Nr.	Vraag / opmerking	Antwoord gemeente Haarlem	Inspreker
1	<p>Graag zouden we een paar suggesties willen doen tav de inrichting van de Rollandslaan.</p> <ol style="list-style-type: none"> 1. Allereerst willen we graag meegeven dat het ontwerp er mooi uitziet en dat we er stevig op vooruit gaan, complimenten! 2. Plaats een spiegel in het nieuwe plantsoen ter hoogte van de haag, zodat het verkeer van zowel de Rollandslaan als de H. Roozenlaan elkaar kan zien aankomen. Bovendien signaleert een dergelijke spiegel automatisch aan m.n. verkeer komend van de Rollandslaan, dat er verkeer van rechts kan komen dat slecht zichtbaar is. 3. Leg een gele lijn op band aan ('parkeerverbod') in het laatste stukje van de H Roozenlaan (Westkant). Het betreft het stuk trottoir dat nu ingetekend is met de klinkers van de Rollandslaan tot aan de H Roozenlaan. Dit voorkomt namelijk dat je door die ene auto die daar nu nog kan parkeren het zicht wordt ontnomen tussen deze twee wegen. 4. Overweeg de parkeerplaats op de Rollandslaan (Zuidkant) ter hoogte van het kruispunt 2 meter op te schuiven naar het westen (of te schrappen). Daarmee wordt een betere doorkijk in die bocht richting H. Roozenlaan gecreëer

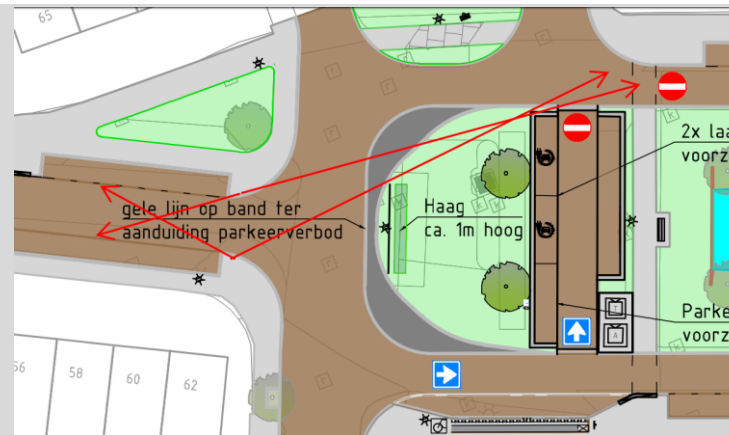
<p>27</p> <p>1. Met belangstelling heb ik de videopresentatie bekeken. Allereerst ben ik positief over het gebruik van klinkers ipv asfalt zowel vanwege de uitstraling als ook het 'uitlokken' van iets langzamer rijden. Ook het hergebruik van stoeptegels juich ik ten zeerste toe. Ik hoop dat ook de Vlaamse weg met klinkers bestraat zal blijven/worden want de overgang vanuit de geasfalteerde binnenstad of randweg naar de Vlaamseweg werkt nu ook al snelheidsverlagend. Natuurlijk ook door alle kuilen ;-). Mocht deze vlak bestraat gaan worden dan denk ik dat 1 of 2 drempels nodig en welkom zijn.</p> <p>2. Ik wil graag een lans breken voor het 'auto te gast' maken van heel de hele wijk en te beginnen met de Rollandslaan. Hiervan is een mooi voorbeeld in</p>	<p>1. De Rollandslaan heeft een ontsluitende functie in het Ramplaankwartier, het zorgt voor de verbinding tussen de Vlaamseweg en de Ramplaan en ontsluit daarmee een groot gedeelte van het Ramplaankwartier. Daarnaast wordt de Rollandslaan gebruikt door busverkeer en in mindere mate door vrachtverkeer. Gezien deze functies is het niet wenselijk om een fietsstraat aan te leggen.</p> <p>2. De iZoof auto's krijgen een plek bij de DekaMarkt op de Ramplaan.</p>	<p>Zwager</p>

Nr.	Vraag / opmerking	Antwoord gemeente Haarlem	Inspreker
	<p>Schalkwijk te vinden waar ik regelmatig fiets en me een stuk 'beter' voel dan waar ook elders in Haarlem. Het uitgaan van 'intuïtief aangepast rijgedrag' lijkt lang niet voor iedere bestuurder op te gaan. Dit was ook jullie aanname bij de tijdelijke herinrichting maar daarvan is weinig terecht gekomen. Zo ook de versmallingen op de ramplaan die juist snelheids-verhogend werken voor toch al gehaaste bestuurders die er nog snel even voorlangs willen en dan tegenliggers letterlijk de kant in drukken.</p> <p>3. Uit het ontwerp wordt niet duidelijk of en waar de huidige iZoof laadpalen komen te staan. Terwijl dit natuurlijk HET moment is om ook voor te sorteren op toename gebruik elektrische (deel)auto. Je wordt uitgelachen als je meteen na de herinrichting de boel weer opent hiervoor. En dat zal zeker gaan gebeuren.</p> <p>Ook lijkt de huidige paal vlakbij de Texaco te verdwijnen? Dat lijkt me hoogst onwenselijk.</p>	<p>3. Op de locatie waar voorheen de bushalte aan de Zuidzijde van de Rollandslaan zat komt een laadpaal terug.</p>
